原子炉停止機能喪失

島根原子力発電所2号炉に係る新規制基準適合性審査の視点及び確認事項（炉心損傷防止対策の有効性評価：原子炉停止機能喪失）

島根原子力発電所2号炉に係る新規制基準適合性審査の視点及び確認事項（炉心損傷防止対策の有効性評価：LOCA時注水機能喪失）

第3.1.5-1図(1) 「原子炉停止機能喪失」の重大事故等対策の概略系統図
(原子炉減圧及び原子炉注水)

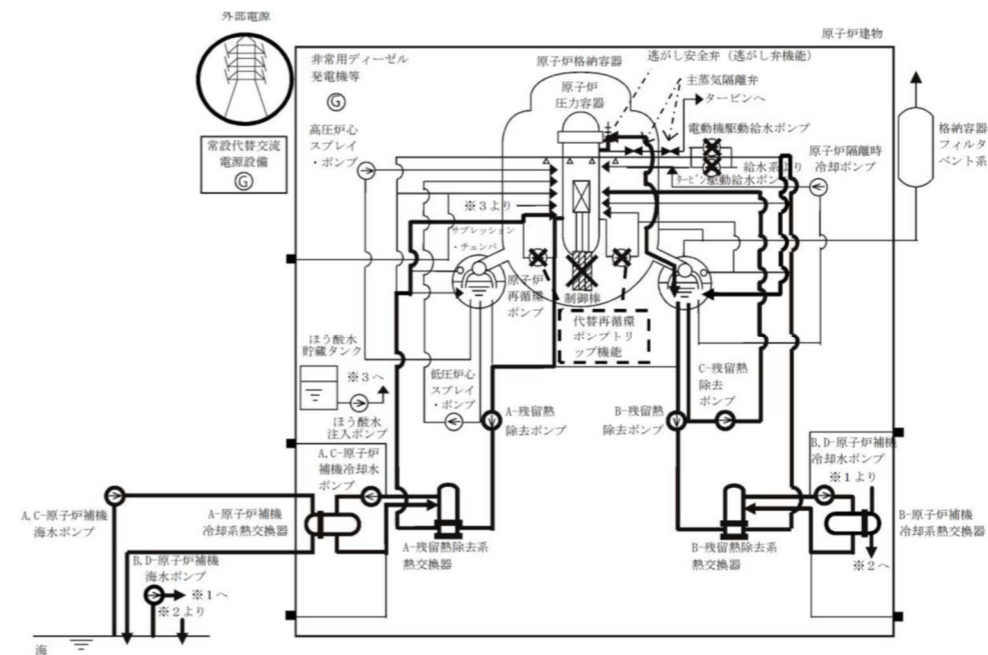
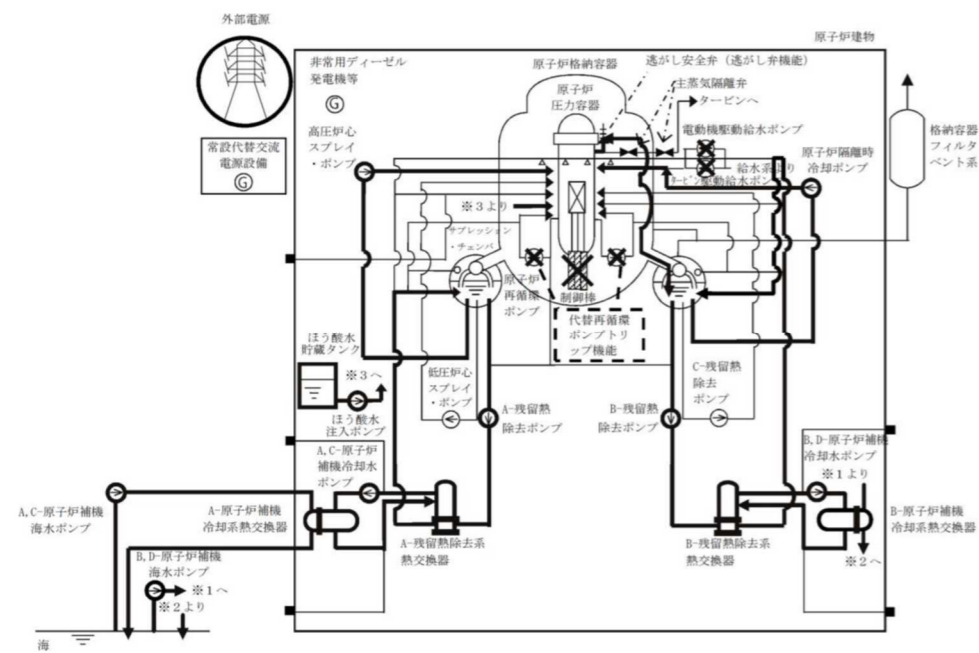
<p>(設置許可基準規則第37条 解釈)</p> <p>第37条（重大事故等の拡大の防止等） （炉心の著しい損傷の防止） 1-4 上記1-2(a)の「十分な対策が計画されており」とは、国内外の先進的な対策と同等のものが講じられていることをいう。</p> <p>2) 対策について、国内外の先進的な対策と同等なものであるか。</p>	<p>2) 追補2「I 事故シーケンスグループ及び重要事故シーケンス等の選定について 別紙3 第1表 米国・欧州での重大事故等対策に係る設備例との比較」において、原子炉停止について、米国・欧州での対策との比較を行っており、島根2号炉の対策は国内外の先進的な対策と同等であることを確認した。</p>
<p>3) 対策の概略系統図は整理されているか。</p> <p>(i) 対策の概略系統図においては、対策に係る主要機器・配管・弁が明示されているか確認する。</p> <p>記載要領（例）</p> <ul style="list-style-type: none"> ・ 有効性評価で期待する系統や設備等は太字で記載。 ・ 設計基準事故対処設備から追加した設備や機器は点線囲みで記載。な 	<p>3)</p> <p>(i) 逃がし安全弁による原子炉圧力容器の過圧防止、原子炉水位の制御による炉心冷却の維持及びほう酸注入系による原子炉停止に関連する設備として、逃がし安全弁、原子炉隔離時冷却系ポンプ、高圧炉心スプレイポンプ、ほう酸水注入系ポンプ、ほう酸水貯蔵タンク及びこれらを接続する配管や弁が概略系統図に示されていることを確認した。また、安定状態に向けた対策である残留熱除去系（サプレッション・プール水冷却モード）により原子炉格納容器からの除熱に関連する設備として、残留熱除去系ポンプ及びこれらを接続する配管や弁が概略系統図に示されていることを確認した。</p>

第3.1.6-1図(1) 「LOCA時注水機能喪失」の重大事故等対策の概略系統図
(原子炉急速減圧及び原子炉注水)

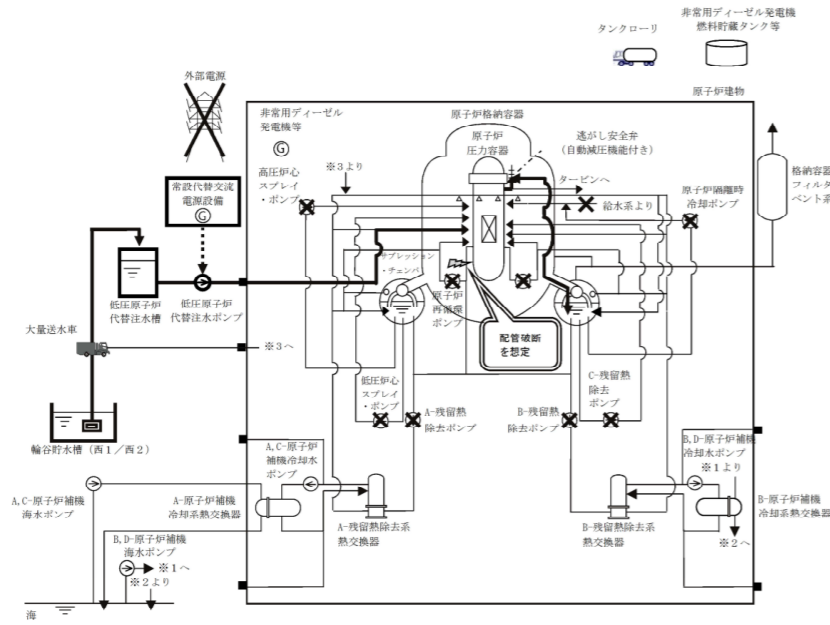
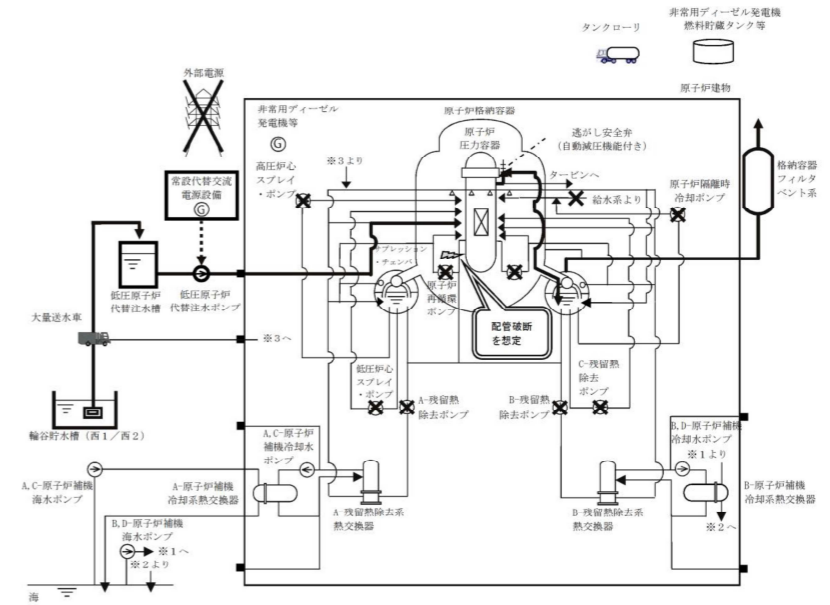
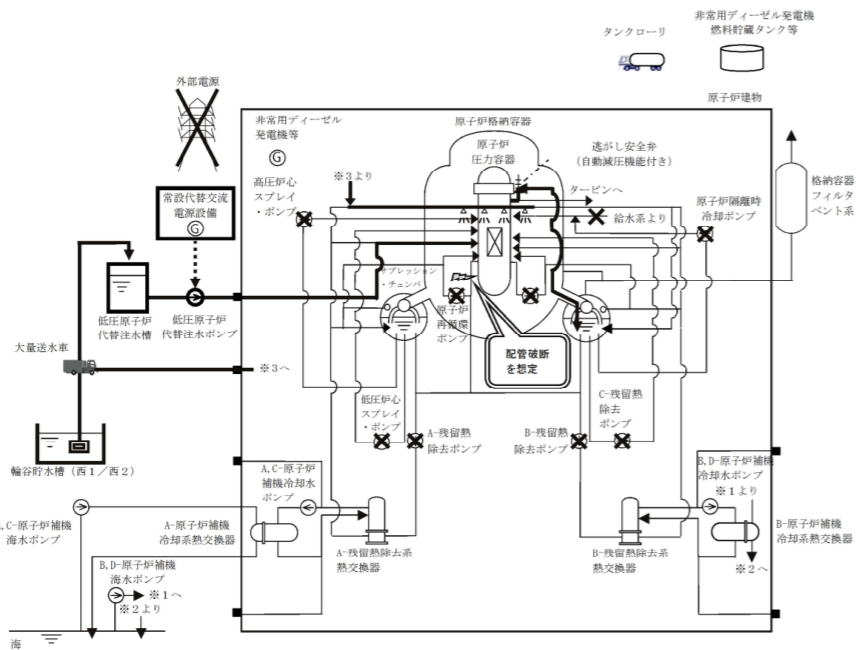
<p>(設置許可基準規則第37条 解釈)</p> <p>第37条（重大事故等の拡大の防止等） （炉心の著しい損傷の防止） 1-4 上記1-2(a)の「十分な対策が計画されており」とは、国内外の先進的な対策と同等のものが講じられていることをいう。 2) 対策について、国内外の先進的な対策と同等なものであるか。</p>	<p>2) 追補2「I 事故シーケンスグループ及び重要事故シーケンス等の選定について 別紙3 第1表 米国・欧州での重大事故等対策に関する設備例の比較」において、炉心冷却、最終ヒートシンク、格納容器注水（格納容器スプレイ）、給水源の各項目について、米国・欧州での対策との比較を行っており、島根2号炉の対策は国内外の先進的な対策と同等であることを確認した。</p>
<p>3) 対策の概略系統図は整理されているか。</p> <p>(i) 対策の概略系統図において、対策に関係する主要機器・配管・弁が明示されているか確認する。</p> <p>記載要領（例）</p> <ul style="list-style-type: none"> 有効性評価で期待する系統や設備等は太字で記載。 設計基準事故対処設備から追加した設備や機器は点線囲みで記載。なお、技術的能力や設備側で確認できれば、有効性評価の概略系統図で点線囲みされていなくてもよい。 	<p>3)</p> <p>(i) 自動減圧機能付き逃がし安全弁による原子炉圧力容器の減圧及び低圧原子炉代替注水系（常設）による原子炉圧力容器への注水に関連する設備として、自動減圧機能付き逃がし安全弁、低圧原子炉代替注水槽、低圧原子炉代替注水ポンプ及びこれらを接続する配管や弁が概略系統図に示されていることを確認した。また、安定状態に向けた対策に関連する格納容器フィルタベント系格納容器代替スプレイ系（可搬型）及びこれらを接続する配管や弁が概略系統図に示されていることを確認した。</p>
<p>4) 対応手順の概要は整理されているか。</p> <p>(i) 対応手順の概要のフローチャートで、想定される事象進展や判断基準等との関係も含め、明確にされていることを確認する。</p> <p>① 対応手順の概要フロー等において、運転員等が判断に迷わないように、その手順着手の判断基準が明確にされていることを確認。</p>	<p>4)</p> <p>(i) 対応手順の概要フローについて、以下のとおり確認した。</p> <p>① 「第3.1.6-2 図「LOCA時注水機能喪失」の対応手順の概要」の対応手順の概要において、想定される事象進展が明確にされるとともに事象進展に沿った判断項目、操作確認項目等が示されていること、解析上は期待しない操作も含めて対応手順の概要が整理されていることを確認した。</p>

第3.1.7-1図(1) 「格納容器バイパス (ISLOCA)」の重大事故等対策の概略系統図
(原子炉急速減圧及び原子炉注水)

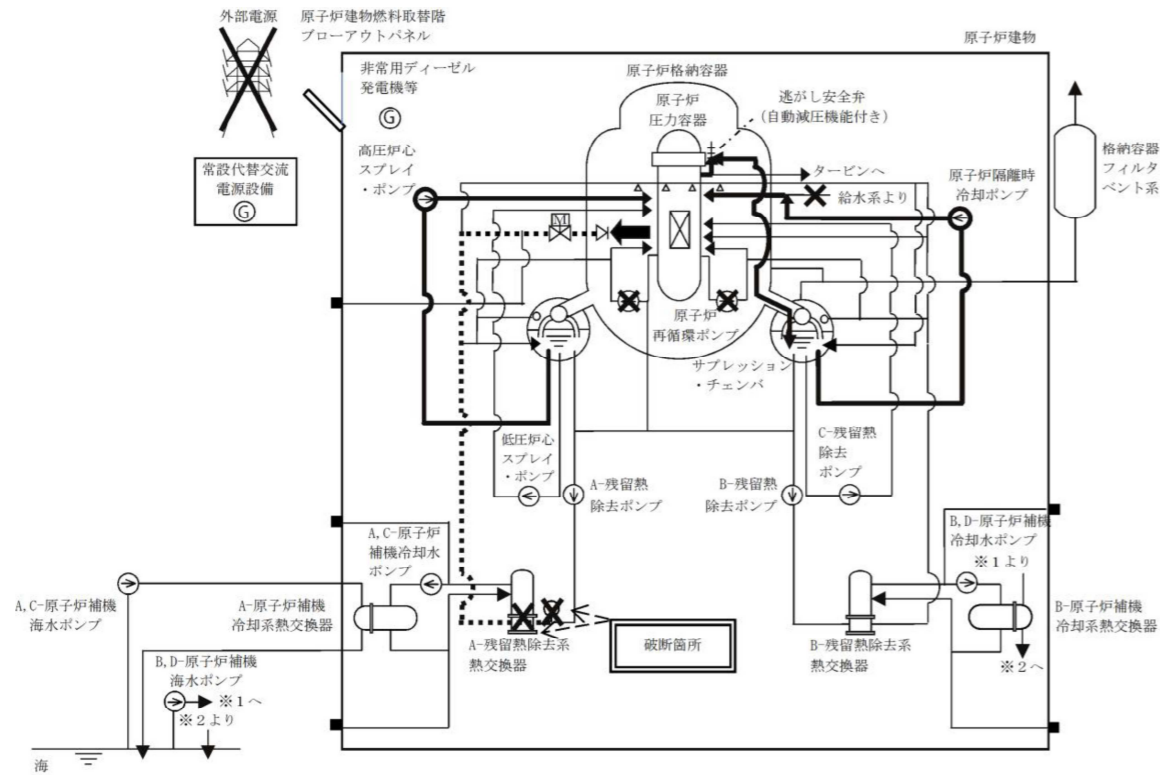
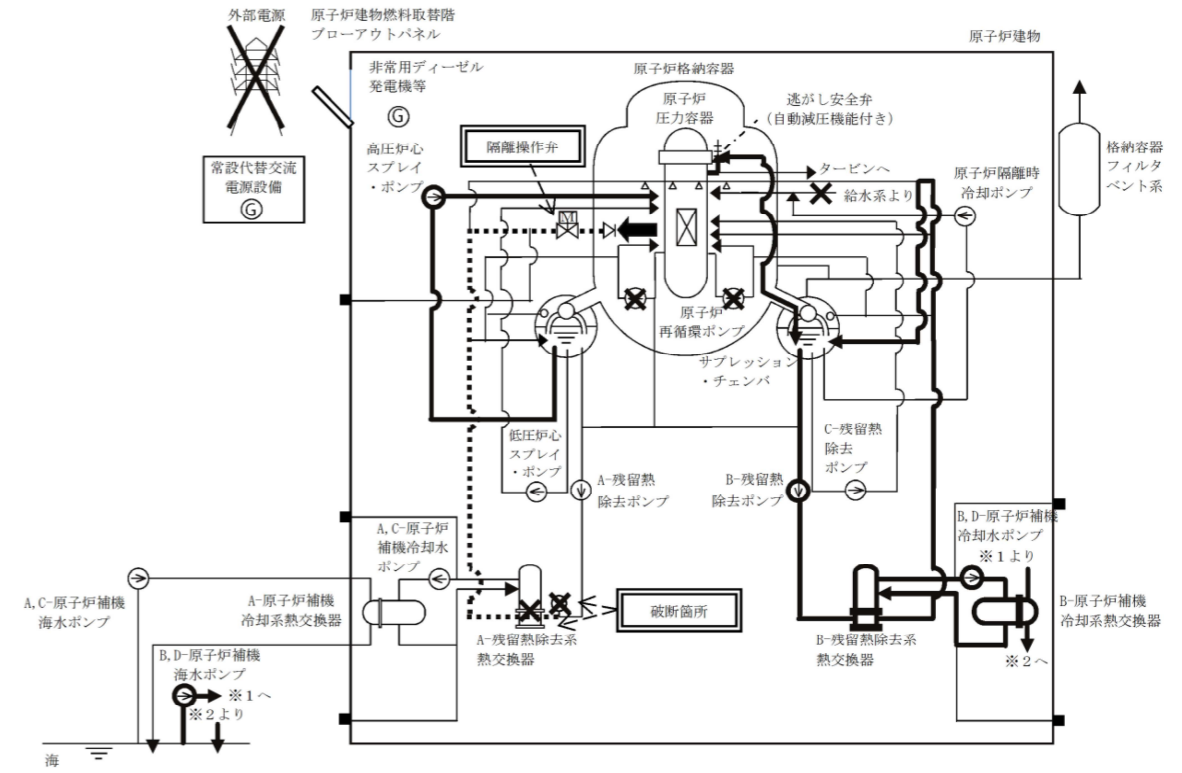
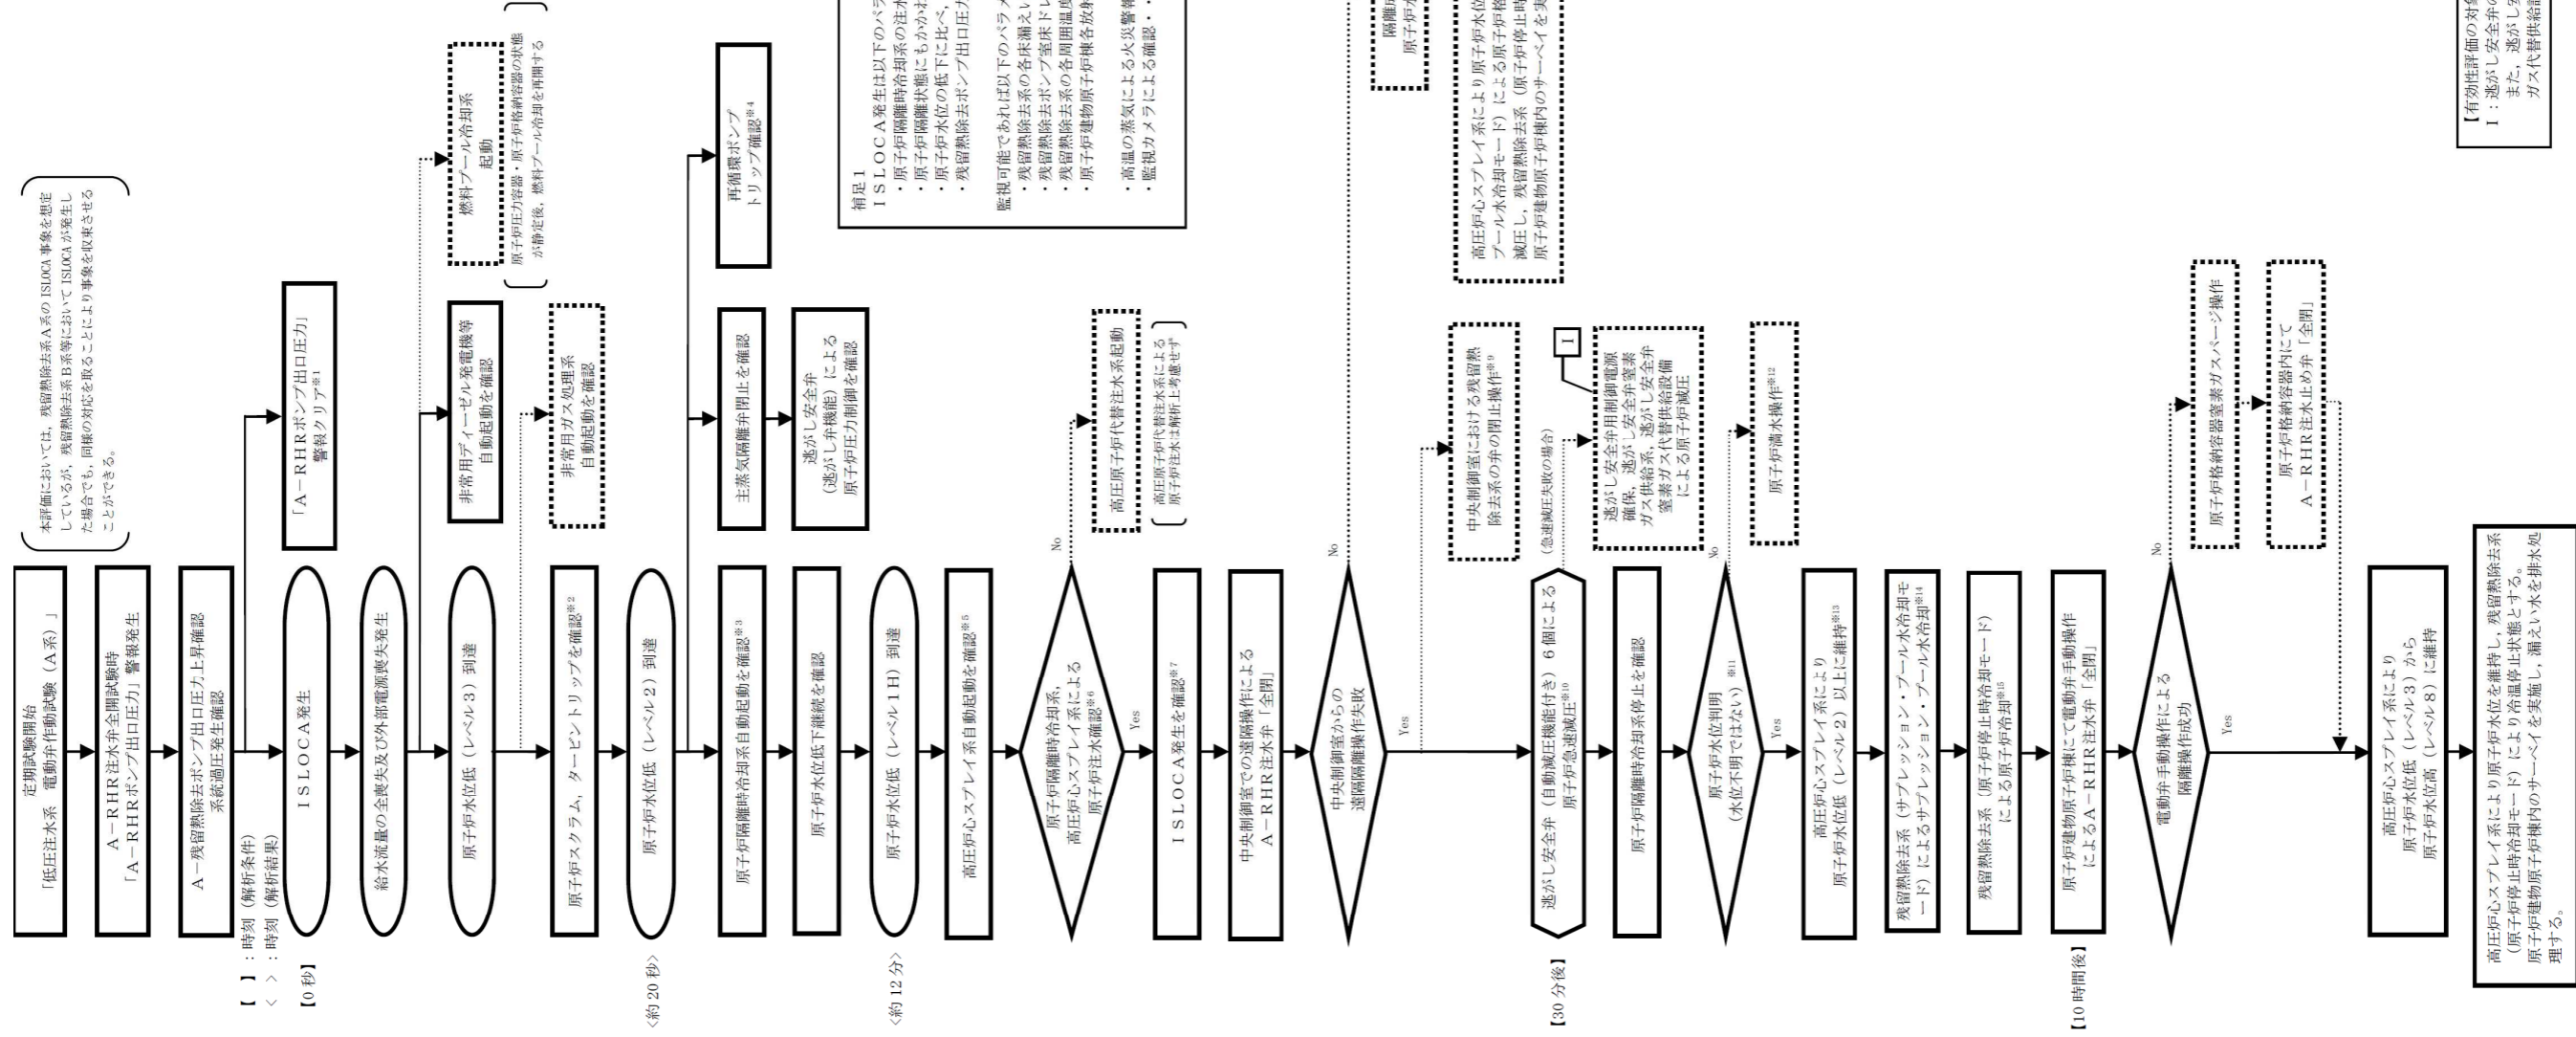
審査の視点及び確認事項	確認結果（島根2号）
<p>③ 手順上、安全機能等の機能喪失の判断後、その機能の回復操作を実施することになっている場合には、回復操作も含めていることを確認。</p>	<p>③ 上記①、②に示すとおり、有効性評価上は期待しない操作が含まれていることを確認した。</p>
<p>(vii) 上記の対策も含めて本事故シーケンスグループにおける手順及びその着手の判断基準が「重大事故の発生及び拡大の防止に必要な措置を実施するために必要な技術的能力」と整合していることを確認する。</p>	<p>(vii) 上記(vi)で確認したとおり、本事故シーケンスグループにおける手順及びその着手の判断基準は、追補1「5. 重大事故の発生及び拡大の防止に必要な措置を実施するために必要な技術的能力」の内容と整合が図られていることを確認した。また、その手順を踏まえて、使用する重大事故等対処設備（常設、可搬、計装）については、「第3.1.7-1表「格納容器バイパス（インターフェイスシステム LOCA）」の重大事故等対策について」で明確にされていることを確認した。</p>
<p>（設置許可基準規則第37条 解釈）</p> <p>第37条（重大事故等の拡大の防止等） （炉心の著しい損傷の防止） 1-4 上記1-2(a)の「十分な対策が計画されており」とは、国内外の先進的な対策と同等のものが講じられていることをいう。</p> <p>2) 対策について、国内外の先進的な対策と同等なものであるか。</p>	<p>2) 追補2「I 事故シーケンスグループ及び重要事故シーケンス等の選定について 別紙3 第1表 米国・欧州での重大事故等対策に関する設備例の比較」において、原子炉停止について、米国・欧州での対策との比較を行っており、島根2号炉の対策は国内外の先進的な対策と同等であることを確認した。</p>
<p>3) 対策の概略系統図は整理されているか。</p> <p>(i) 対策の概略系統図において、対策に関係する主要機器・配管・弁が明示されているか確認する。</p> <p>記載要領（例）</p> <ul style="list-style-type: none"> 有効性評価で期待する系統や設備等は太字で記載。 設計基準事故対処設備から追加した設備や機器は点線囲みで記載。なお、技術的能力や設備側で確認できれば、有効性評価の概略系統図で点線囲みされていなくてもよい。 	<p>3)</p> <p>(i) 初期の対策である原子炉隔離時冷却系高圧炉心スプレイ系による原子炉圧力容器への注水、逃がし安全弁（自動減圧機能付き）による原子力圧力容器の減圧並びに残留熱除去系の隔離に係る設備として、原子炉隔離時冷却系、高圧炉心スプレイ系、逃がし安全弁（自動減圧機能付き）、余熱除去系の隔離弁及びこれらを接続する配管又は弁が概略系統図に示されていることを確認した。また、安定状態に向けた対策である残留熱除去系（サブプレッション・プール水冷却モード）及び残留熱除去系（原子炉停止時冷却モード）による原子炉格納容器からの除熱に係る設備として、残留熱除去系（サブプレッションプール・水冷却モード）及びこれらを接続する配管や弁が概略系統図に示されていることを確認した。</p>

第3.2.2-1図(1) 「高圧溶融物放出／格納容器雰囲気直接加熱」の重大事故等対策の概略系統図（原子炉減圧）

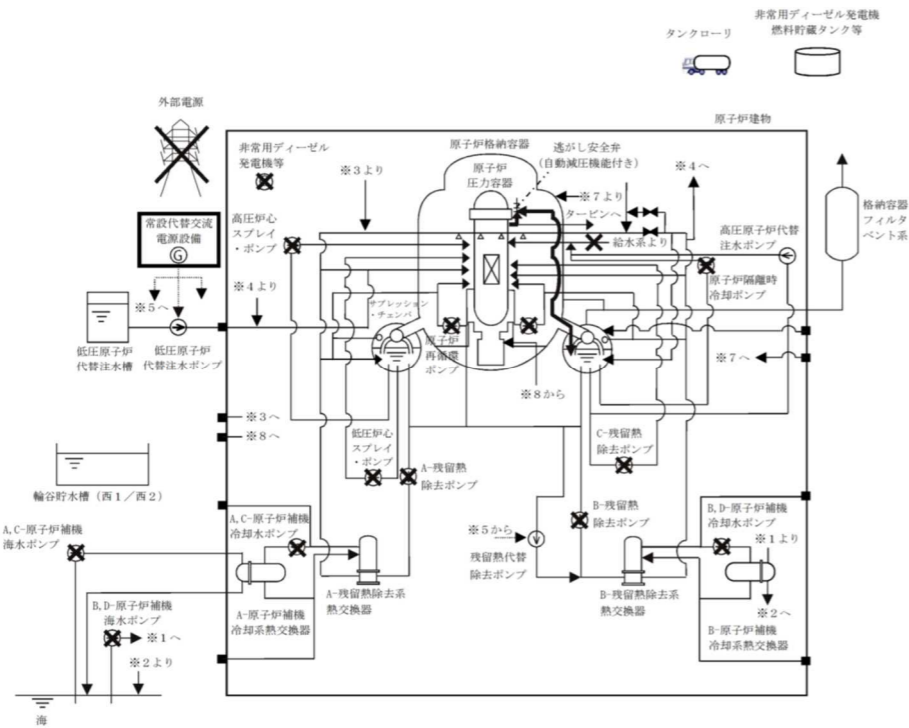
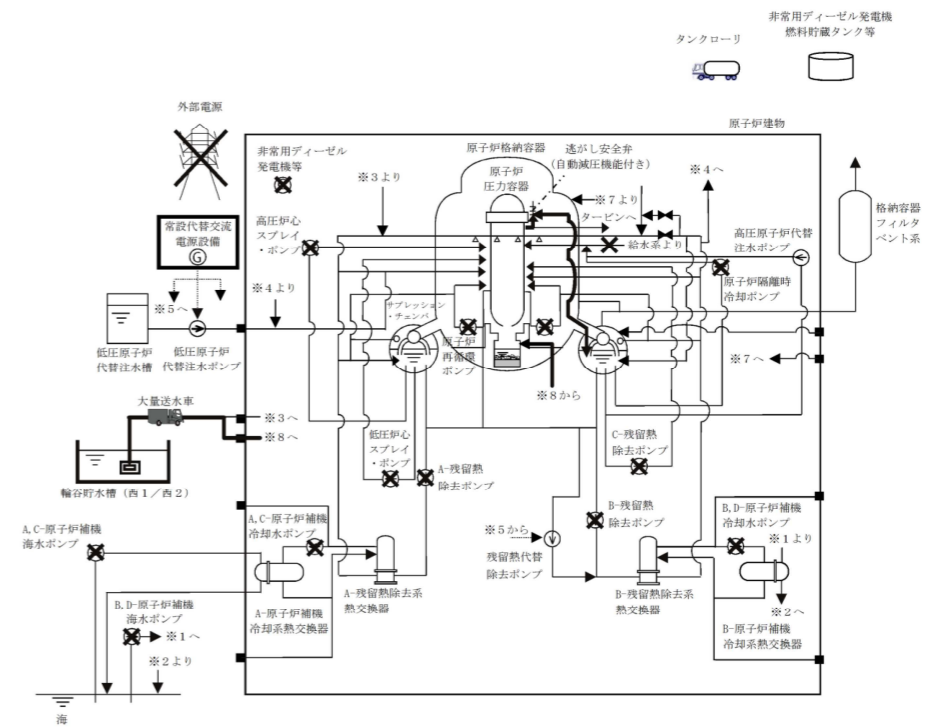
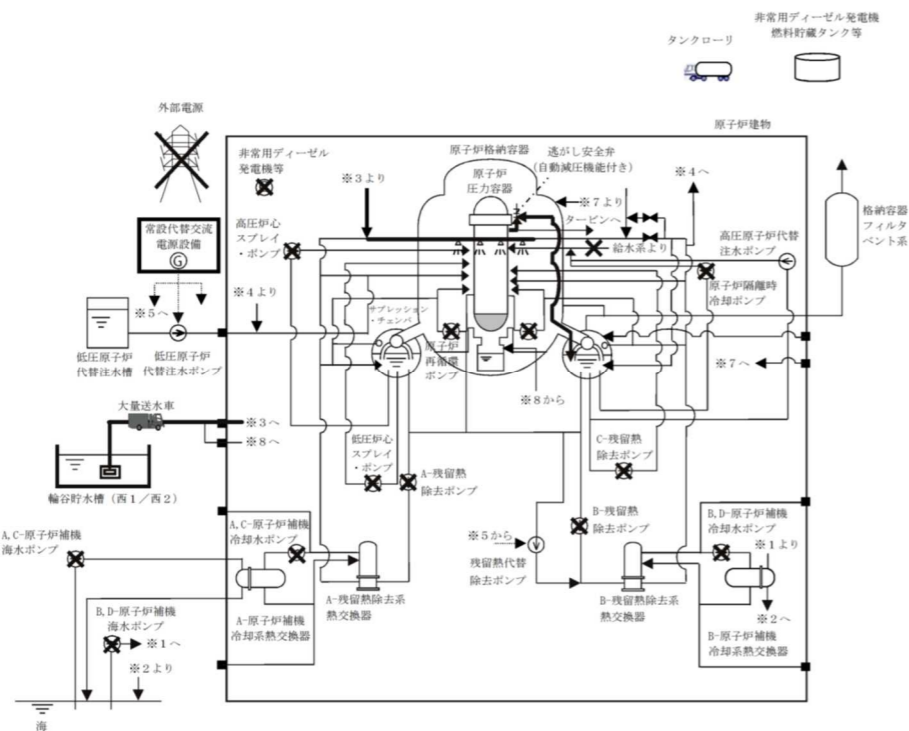
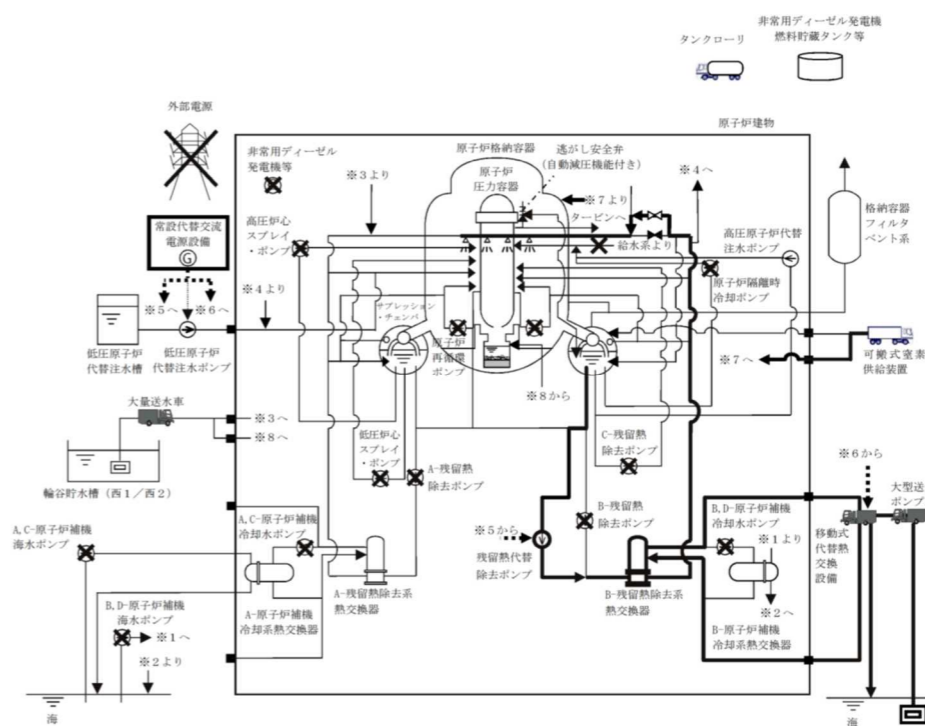
審査の視点及び確認事項	確認結果（島根2号）
<p>③ 手順上、安全機能等の機能喪失の判断後、その機能の回復操作を実施することになっている場合には、回復操作も含めていることを確認。</p>	<p>③ 上記①、②に示すとおり、有効性評価上は期待しない操作や、実際に行う安全機能の回復操作が含まれていることを確認した。</p>
<p>(vii) 上記の対策も含めて本格納容器破損モードにおける手順及びその着手の判断基準が「重大事故の発生及び拡大の防止に必要な措置を実施するために必要な技術的能力」と整合していることを確認する。</p>	<p>(vii) 上記(vi)で確認したとおり、本格納容器破損モードにおける手順及びその着手の判断基準は、追補1「5. 重大事故の発生及び拡大の防止に必要な措置を実施するために必要な技術的能力」の内容と整合が図られていることを確認した。また、その手順を踏まえて、使用する重大事故等対処設備（常設、可搬、計装）については、「第3.2.2-1表「高圧溶融物放出／格納容器雰囲気直接加熱」の重大事故等対策について」で明確にされていることを確認した。</p>
<p>(設置許可基準規則第37条 解釈)</p> <p>第37条（重大事故等の拡大の防止等） （炉心の著しい損傷の防止） 1-4 上記1-2(a)の「十分な対策が計画されており」とは、国内外の先進的な対策と同等のものが講じられていることをいう。 2) 対策について、国内外の先進的な対策と同等なものであるか。</p>	<p>2) ※格納容器破損防止対策では、この要求はない。（国内外の先進的な炉心損傷防止対策を以ってしても、炉心の著しい損傷が防止できないため、格納容器破損防止対策が必要となっている。）</p>
<p>3) 対策の概略系統図は整理されているか。 （i）対策の概略系統図において、対策に係る主要機器・配管・弁が明示されているか確認する。</p> <p>記載要領（例）</p> <ul style="list-style-type: none"> 有効性評価で期待する系統や設備等は太字で記載。 設計基準事故対処設備から追加した設備や機器は点線囲みで記載。なお、技術的能力や設備側で確認できれば、有効性評価の概略系統図で点線囲みされていなくてもよい。 	<p>3) （i）逃がし安全弁（自動減圧機能付き）による原子炉圧力容器の急速減圧及び逃がし安全弁の温度上昇を抑制するための、格納容器代替スプレイ系（可搬型）による原子炉格納容器内の冷却に関連する設備として、逃がし安全弁（自動減圧機能付き）、大量送水車、復輪谷貯水槽（西1／西2）等が示されており、これらを接続する配管や弁についても概略系統図に示されていることを確認した。</p>
